**Avis de la Mission Régionale d'Autorité environnementale
Nouvelle-Aquitaine sur le projet
de centrale agrivoltaïque à Poyartin (40)**

AVIS NA-2026-013858/A P

Localisation du projet : Commune de Poyartin (40)
Maître d'ouvrage : ABEi Energy
Avis émis à la demande de l'Autorité décisionnaire : Préfet des Landes
En date du : 17 février 2026
Dans le cadre de la procédure d'autorisation : Permis de construire
L'Agence régionale de santé et le Préfet de département au titre de ses attributions dans le domaine de l'environnement ayant été consultées.

Plan de masse du projet avec ses principaux équipements – extrait de l'étude d'impact, page 220.

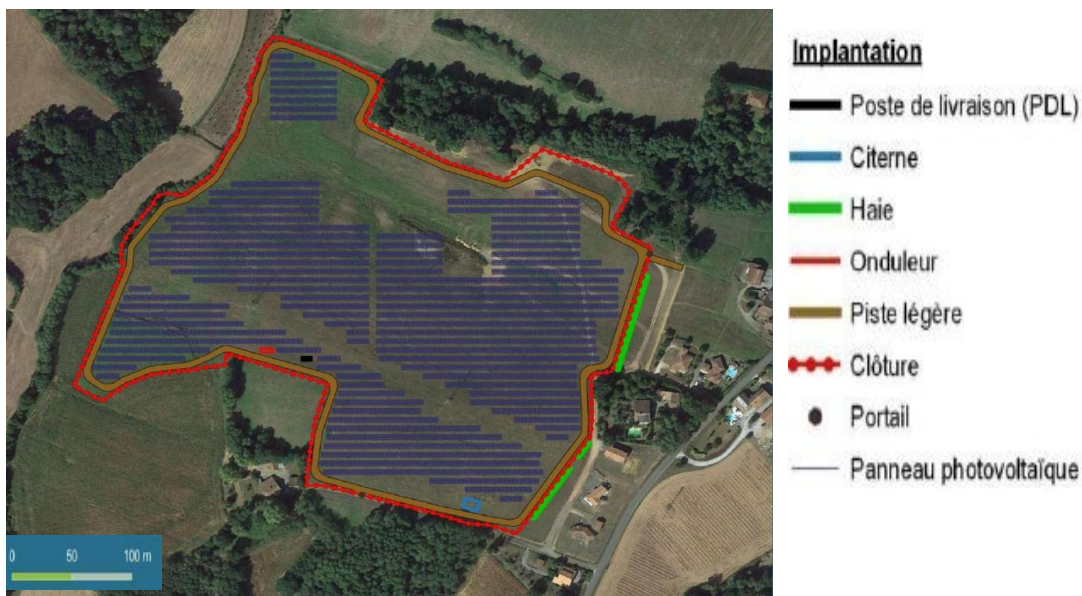
La MRAe note par ailleurs que le poste de livraison et celui de transformation seront situés à environ 120 m au nord des premières habitations.

Plan de superposition des zones humides inventoriées sur la base des critères d'habitats et pédologiques aux installations du parc photovoltaïque – extrait de l'étude d'impact, page 247.

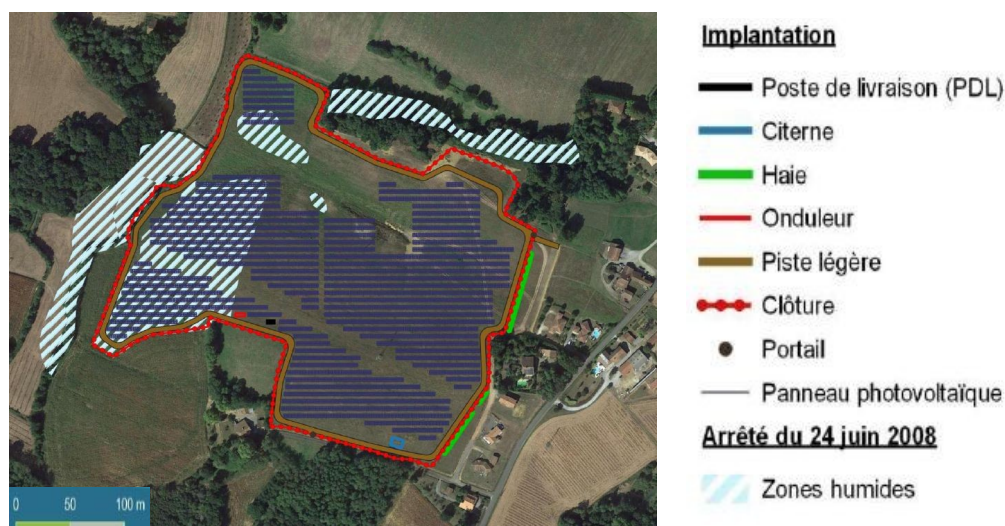
La réalisation du projet puis son exploitation sur une période d'au moins 30 ans (en y incluant l'activité pastorale) est susceptible d'impacter durablement ces zones et leurs fonctionnalités associées (modification du fonctionnement hydrologique local, type et conditions de développement de la végétation sous panneaux et des habitats d'espèces, propriétés biochimiques) notamment sur la zone de superposition à l'ouest de la zone d'implantation du projet.

La MRAe recommande de consolider les conclusions du dossier sur le degré d'incidences potentielles liées à la réalisation du projet en phase de chantier puis d'exploitation sur les zones humides au regard des atteintes prévisibles sur leurs fonctionnalités, et d'adapter en conséquence les mesures d'évitement et de réduction à ces dernières, notamment sur le secteur ouest de la ZIP.
